改善箇所説明

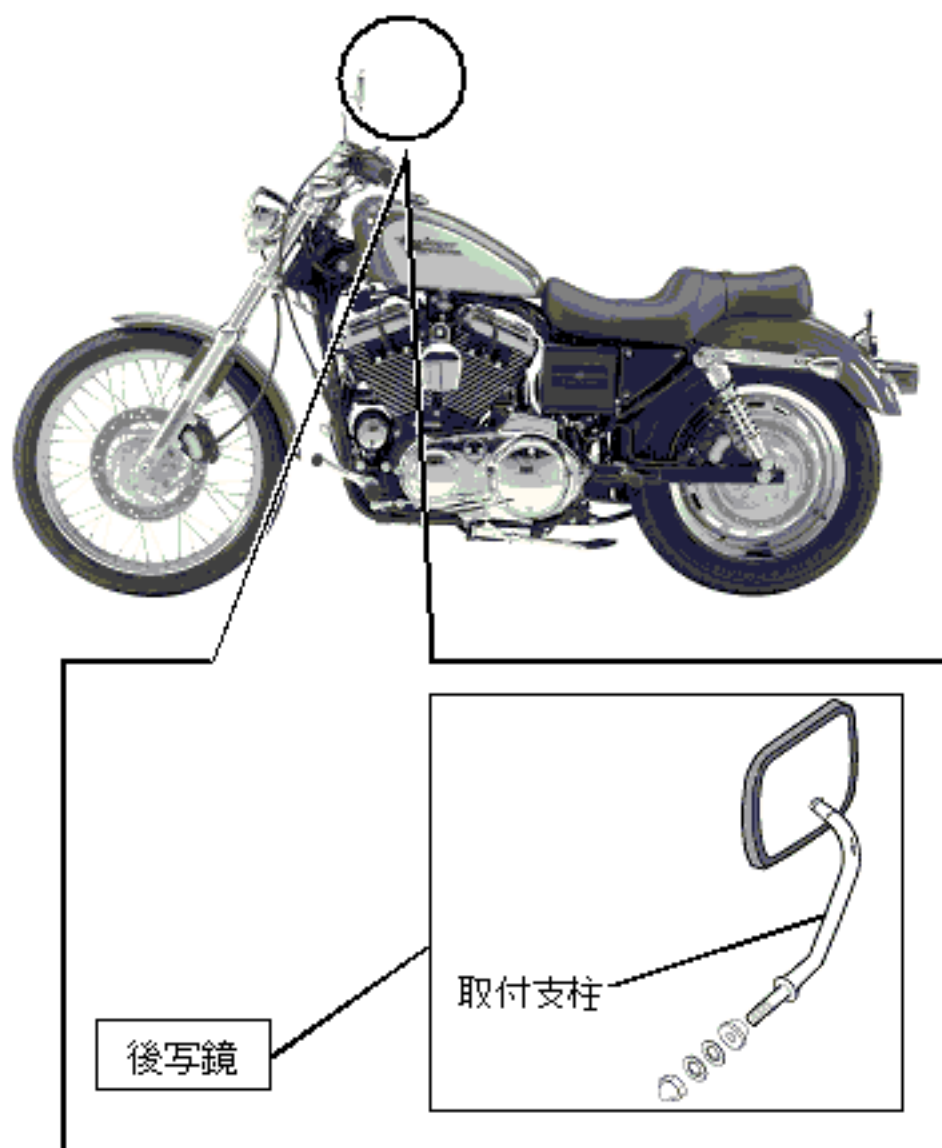
基準不適合箇所

後写鏡において、取付支柱の強度が不足しているため、走行中の振動により、当該取付支柱が破損して後写鏡が脱落するおそれがある。

改善内容

全車両、左右の後写鏡を対策品と交換する。

後写鏡の形状が角型からティアドロップ(台形)型に変更されている。
